UPPDRAG Miljöstöd Lappen 17	UPPDRAGSLEDARE Anna Paulsson	DATUM 2018-10-17
UPPDRAGSNUMMER 13004316	UPPRÄTTAD AV Anna Paulsson	GRANSKAD AV Louise Johansson

KOMPLETTERING TILL ANMÄLAN OM AVHJÄLPANDEÅTGÄRD, LAPPEN 18, DETALJPLAN ETAPP 3, OMRÅDE B

Länsstyrelsen har per e-post daterat 2018-09-26 framfört en begäran om komplettering av anmälan gällande:

Figur 1. Dagvattenledning som ska anläggas ut till Munksjön redovisas i grönt. Tåtskärmarnas placering framgår i rött i figuren.

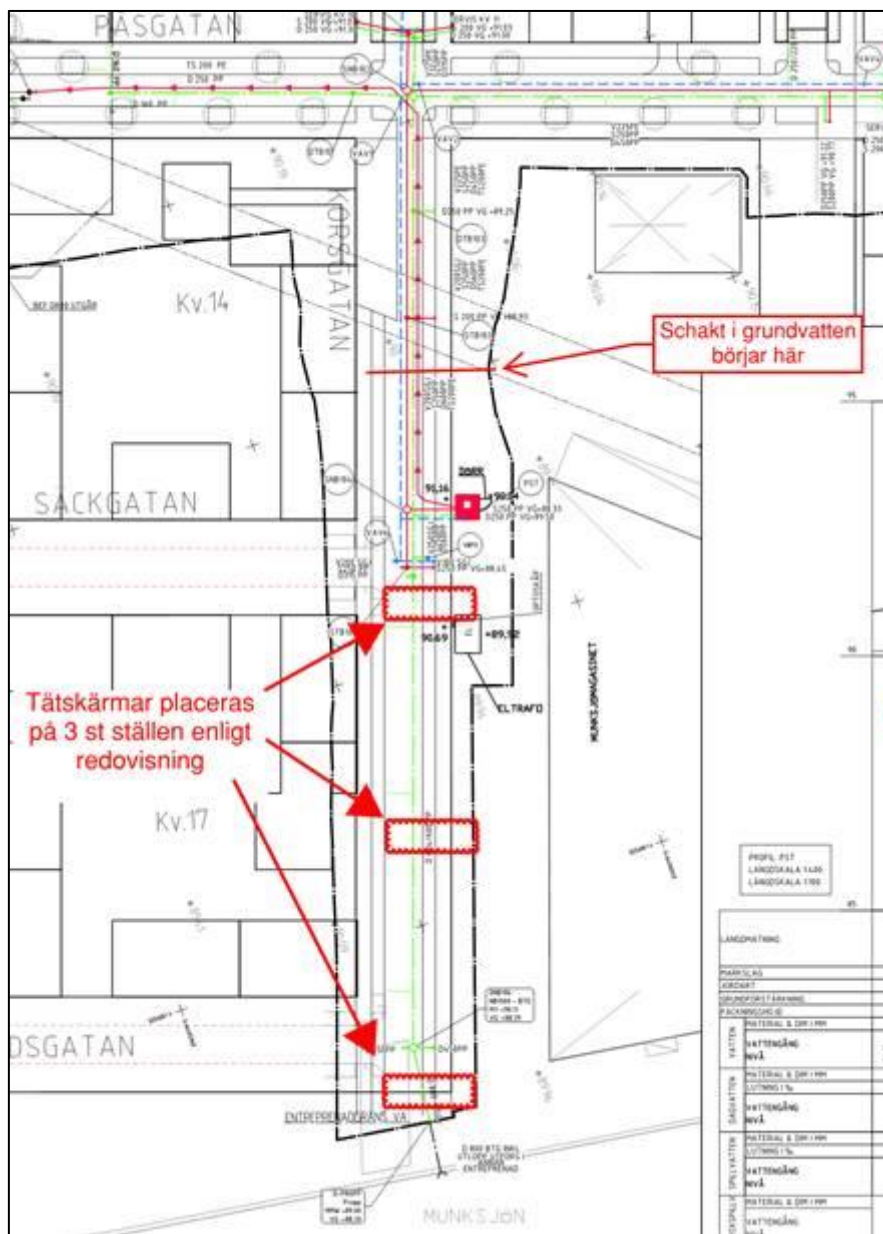
- Information kring hur åtgärder för att minimera spridning kring den tekniska schakten ska göras.
- Miljökontrollprogram för punktkällor B1 och B2 behöver inkomma.

I anmälan anges att inom område B kommer teknisk schakt i förorenad mark att bli aktuell bl a för anläggning av en pumpstation för spillvatten med tillhörande ledningar. Alla övriga installationer kommer så långt möjligt att grundläggas ovanpå den idag befintliga marknivån. Det är troligt att ytterligare några tekniska schakter kommer att behövas i anslutning till blivande torgyta och runt kvarlämnade byggnader.

Ett principbeslut från Länsstyrelsen⁴, anger att underjordiska konstruktioner, såsom ledningar och dräneringsrör, som anläggs i förorenade fyllnadsmassor ska vid behov anläggas i gjutna kassuner eller motsvarande. Syftet är att motverka att ledningsnät fungerar som transportvägar för spridning av förorenat grundvatten till Munksjön. Detta bedöms vara nödvändigt för den dagvattenledning som ska anläggas västerifrån och mynna i Munksjön, se Figur 1. För att begränsa rörgravens dränerande inverkan ska strömningsavskärande fyllningar (tätskärmar) utföras. Tre tätskärmar planeras att anläggas enligt Figur 1.
